工事監査結果報告書

新ひばり野配水塔・配水池築造工事

八戸圏域水道企業団
令和7年度工事監査
技術調査結果報告書
令和7年12月17日

調査対象工事： 新ひばり野配水塔・配水池築造工事

【打設要領及び打設順序】

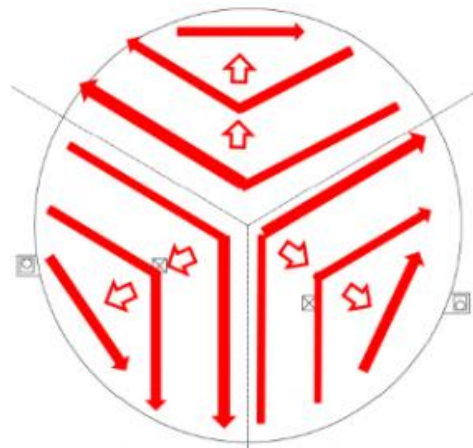
【優れている事項】施工計画書には、コンクリートの打設順序等が明記されており、理解しやすい。その例を示す。

[タワークレーン]

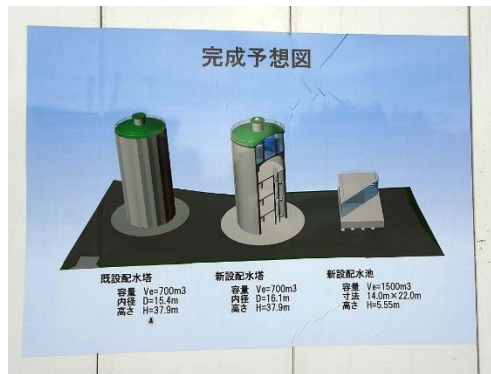
設計では移動式クレーンを想定していたが、施工承諾で遠隔操作のタワークレーンを採用した。移動式クレーンは据え付けや安定性確保に時間を要するため、それらが不要なタワークレーンは効率が向上していると考えられる。これは創意工夫と考えられる。タワークレーンは遠隔操作のため、クレーンに異常があったとしても人的な被害は防げる。

[整理整頓状況]

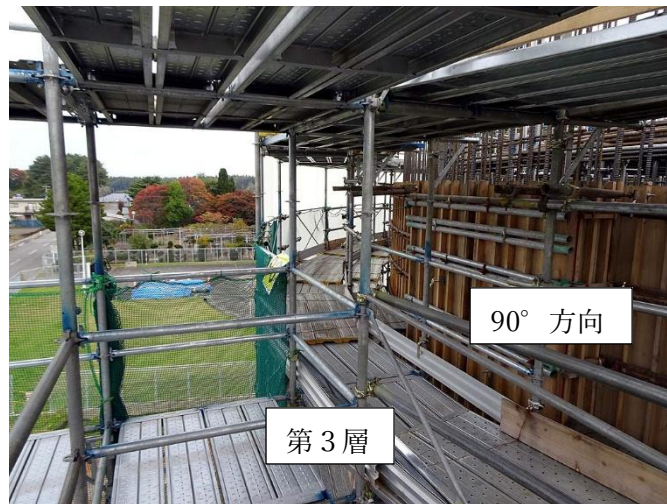
現場の整理整頓状況は良く、材料の保管状態も良好である。

【要望事項】保管場所に管理者氏名及び保管の内容の表示を心がけていただきたい。
